第1回 有識者の意見を聞く場

川棚川の河川改修が 石木ダムを不要にした

2026年7月12日

今本博健

1990.7洪水についての設定粗度係数を用いた不等流計算水位と痕跡の比較

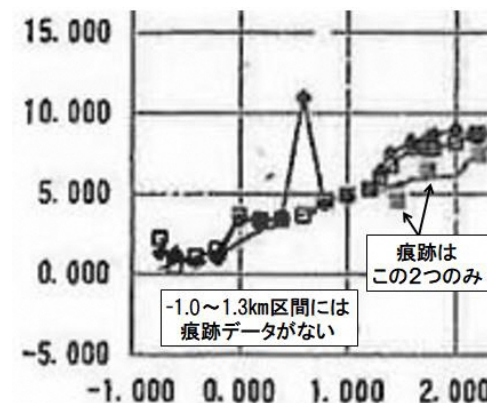
- ① 長崎県は、合成粗度の手法を用いて、川棚川の粗度係数を次のように設定している。
-1.0～1.3km区間： $n=0.030$ 1.3～15.253km区間： $n=0.035$
- ② 1990.7洪水に対し、この設定粗度係数を用いた不等流計算水位を洪水痕跡と比較し、妥当性を検証している。
- ③ しかし、この設定および検証には次の問題がある。
 - ・粗度係数の設定の刻みが0.005と粗すぎる。
 - ・最も重要な-1.0～1.3km区間の痕跡が測られていない。
 - ・現況河道と計画河道に同じ粗度係数を用いている。

長崎県が「石木ダムは必要」と判断した根拠

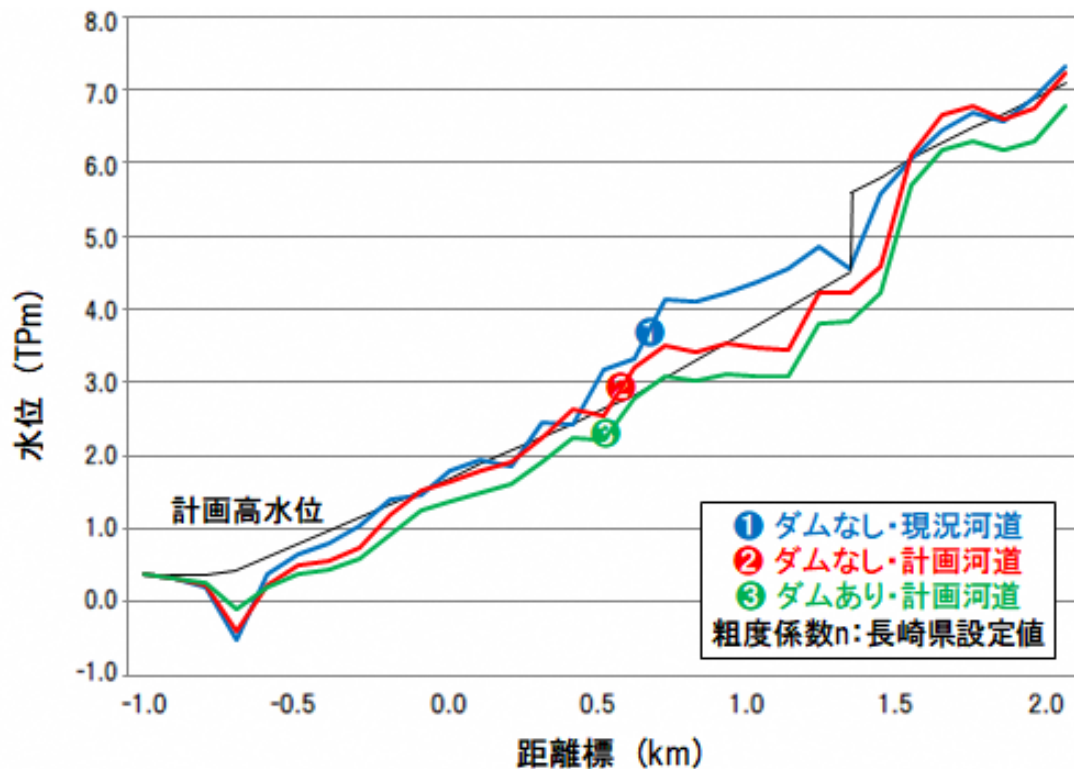
- ①ダムなしの場合、現況河道では、多くの区間で計画高水位を大きく超過する。計画河道では、超過区間が減り、超過水位も小さくなるが、計画高水位を超えることは解消されない。
- ②ダムありの場合、-1.0～2.0km区間で計画高水位を超えない。
- ③長崎県はこれらを根拠として「石木ダムは必要」と判断した。

現況河道と計画河道に同じ粗度係数を用いている

1990.7洪水の痕跡と2021.8洪水の水位の比較

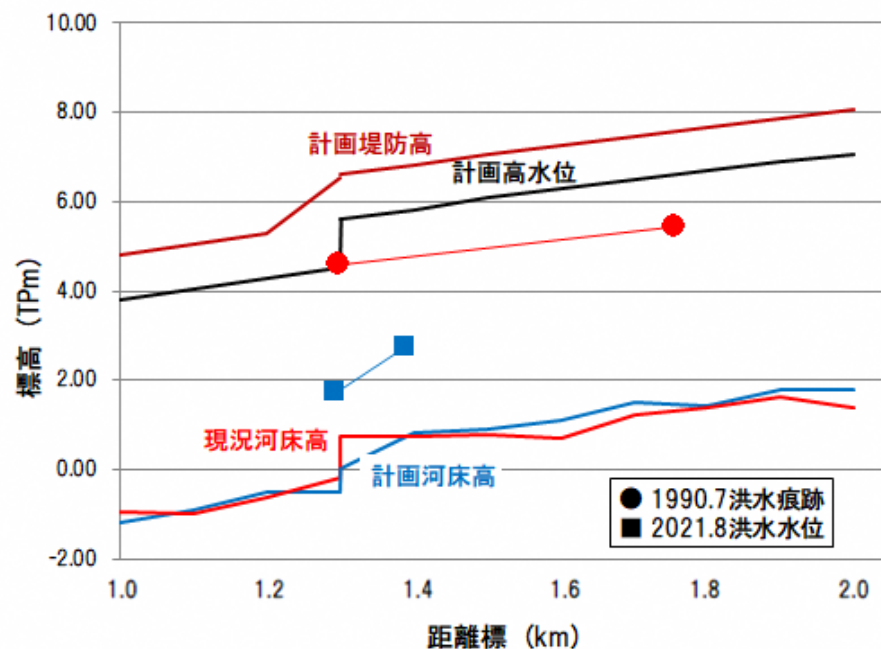
- ① 2021.8洪水は、1990.7洪水と比較すると、1時間雨量および3時間雨量はやや小さいが、24時間雨量は大きい。
- ② 山道橋流量を雨量から推定すると800m³/s程度となる。
- ③ 危機管理型水位計あるいは常時水位計による水位は1990.7洪水の痕跡を大きく下回った。
- ④ 河床はそれほど掘削されていないため、粗度係数の低下を示すものと考えられる。

計画流量時の水位と粗度係数の関係(計画河道)

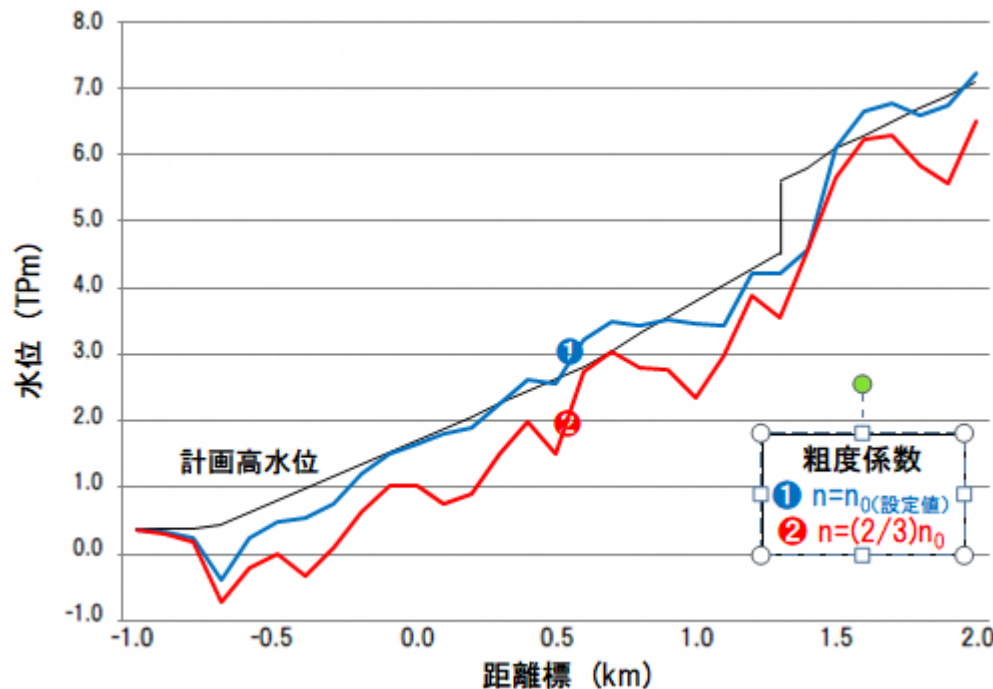
- ①改修後の長良川の粗度係数を参考に、川棚川の-1.0～1.3km区間の粗度係数を $n=0.020$ と仮定した。これは設定値の2/6倍に相当する。
- ②この粗度係数を用いた場合の水位は計画高水位を超えない。
- ③したがって、「石木ダムは不要」となる。

設定粗度係数では計画高水位を超えるが、2/3倍とすると超えない
